加東市社地域小中一貫校開校準備委員会委員からの意見書内容

体育館西側 3F部分

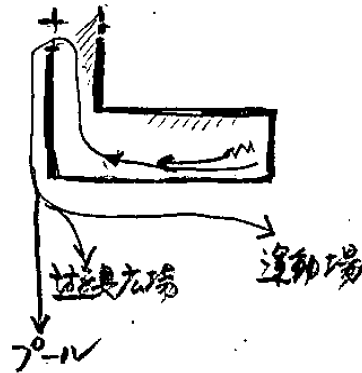
- ・ 図工室への移動

体育館西側 1F部分

- ・ 上靴のまま通行可能でしょうか。

既存校舎南側より校舎内に入れますか。

- ・ 既存校舎棟と増築校舎棟との行き来で使用可でしょうか。
